加工の事業に係る廃止措置について (審査会合における指摘事項への回答)

令和元年11月18日

日本原子力研究開発機構
人形峠環境技術センター

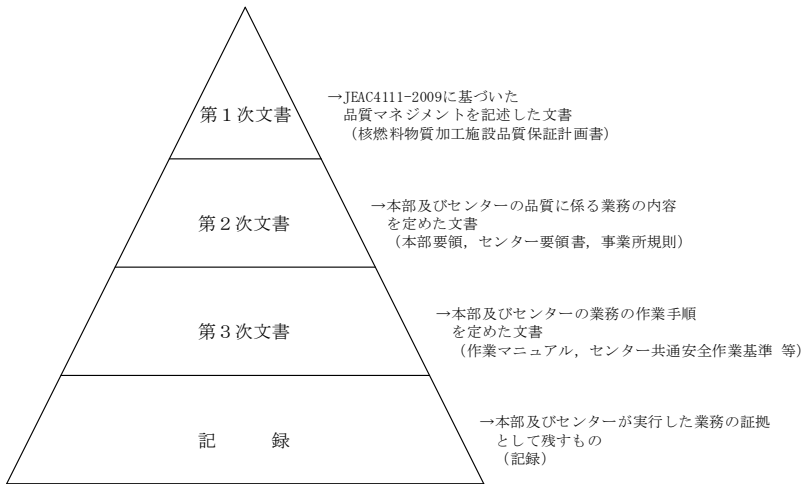
核燃料物質の譲り渡しについて、2028年末までに譲渡先を決定するとしているが、10年という期間がかり過ぎではないのか。一方で、核燃料物質の譲渡先が見つからなかった場合においては、酸化物への転換を検討するとしているが、譲渡先を決定する作業と並行的に進めること。

- ウラン濃縮原型プラントの核燃料物質については、譲渡しに必要な条件（核燃料物質の組成・国籍、IAEA査察等による透明性の確保等）に合致した譲渡先（原子力事業者）を可能な限り速やかに決定することに努め、譲渡先との合意後に、譲渡しのために必要となる設備設計、許認可手続き、設備の設置等を進め、廃止措置が終了するまでに核燃料物質の全量を譲り渡す計画である。核燃料物質の譲渡しは遅くとも令和10年度末（2028年度末）までに譲渡先を決定する。
- 核燃料物質の酸化物への転換については、譲渡先の設定を待つことなく酸化物への転換の方法、設備能力等の設計検討を進める。
- 核燃料物質の管理及び譲渡しに係る計画の詳細が決定次第、変更認可申請を行う。

第2図 品質マネジメントシステム文書体系

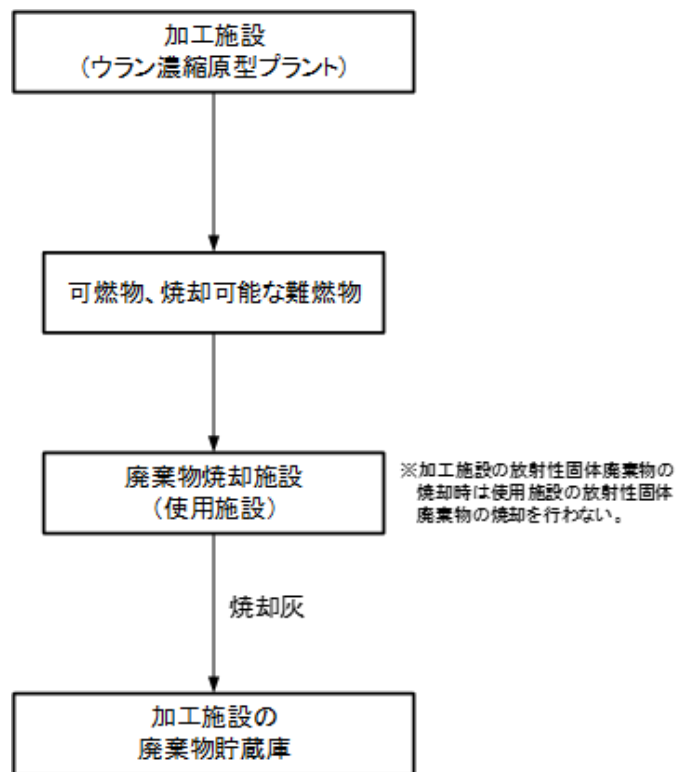
固体廃棄物、クリアランス対象物、放射性廃棄物でない廃棄物は、種類ごとに確実に分けて保管することで考えているのか。

放射性廃棄物でない廃棄物対象の解体物は非管理区域の場所に搬出するまで汚染防止措置を講じるとしているが、具体的な内容は何か。また、クリアランス対象物についても具体的な汚染防止措置は何か。

- 廃止措置段階の保安活動については、運転段階と同様に品質マネジメントシステム下において、必要なプロセスの確立、実施及び維持を確実にし、継続的な改善を図っている。
- 品質マネジメントシステムの品質保証計画書（第1次文書）に基づき、業務の内容を定めた文書（第2次文書）として要領書又は規則を定め、業務の作業手順を定めた文書（第3次文書）として作業マニュアル、センター共通安全作業基準等を保安規定の第2図に示すとおり定めた上で保安活動を展開している。
- 業務の内容を定めた文書（第2次文書）を保安規定の第1表において示すとともに、各々の保安活動と第2次文書の関連も明確にした上で展開している。なお、これらの文書については、廃止措置計画に対応するために必要な改訂を行った上で進める。
